Fra: Thomas Dalgas Fechtenburg <trm@energinet.dk>
Sendt: 26. januar 2021 16:22
Til: Søren Peter Nielsen (FSTS)
Cc: Thomas Heldbo Wienberg (FSTS); Helle Juhler-Verdoner; Andreas Svendstrup-Bjerre
Emne: SV: Vedr. Uddybende svar på Vestas' og IEnergis Høringssvar ang. yderligere karv til FCR fra energibegrænsede ressourcer.

Fra: Søren Peter Nielsen (FSTS) <spni@forsyningstilsynet.dk>
Sendt: 14. januar 2021 15:10
Til: Thomas Dalgas Fechtenburg <trm@energinet.dk>
Cc: Thomas Heldbo Wienberg (FSTS) <thwi@forsyningstilsynet.dk>; Helle Juhler-Verdoner <hvj@danskenergi.dk>; Andreas Svendstrup-Bjerre <ansbr@vestas.com>
Emne: Vedr. Uddybende svar på Vestas' og IEnergis Høringssvar ang. yderligere karv til FCR fra energibegrænsede ressourcer.

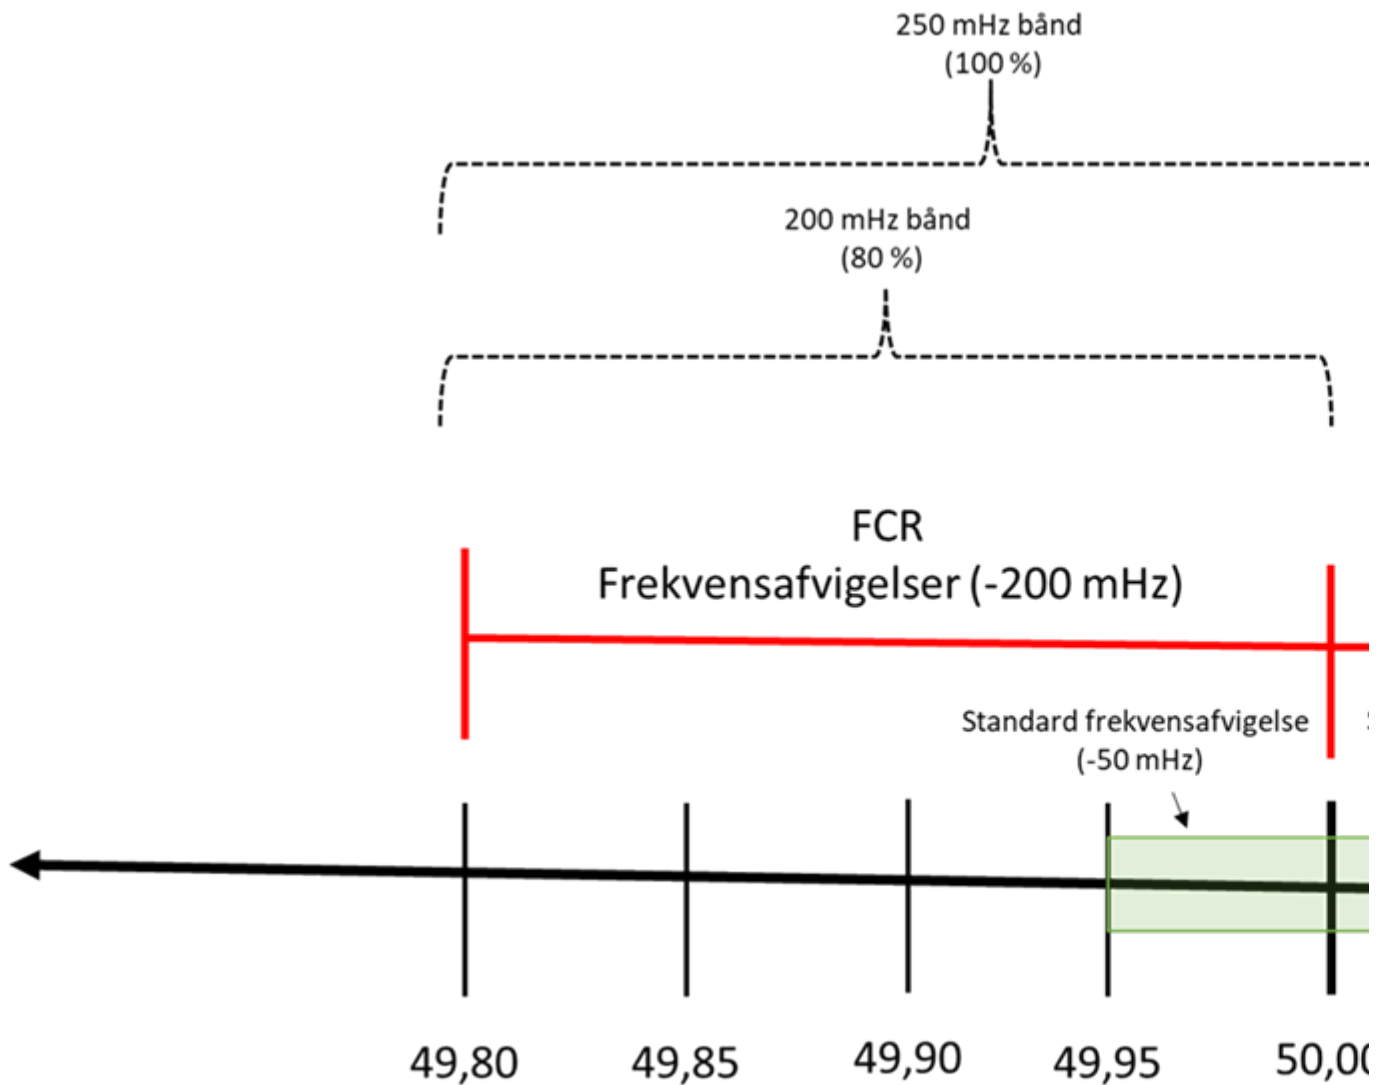
For at beskrive Forsyningstilsynets forståelse bedst muligt, har vi forsøgt at skitsere det i en graf således:

Forsyningstilsynet forstår kravet således, at LER enheder prækvalificerer 80% for at i mødekomme, at frekvensbåndet er 200 MHz + standard afvigelsen (50 MHz) altså totalt 250 MHz, som vist ovenfor. Kravet er gældende for LER enheder, da de i sagens natur skal kunne have energi til hele intervallet. Problematikken opstår ikke for ikke-LER enheder, da de ikke har en begrænset energimængde. Denne forståelse leder umiddelbart til, at kravet således ikke er en skærpelse af eksisterende krav.

Har du mulighed for, at tilkendegive om Forsyningstilsynet har forstået prækvalifikationskravet i anmeldelsen korrekt?

Jeg er helt enig i jeres fortolkning herunder.
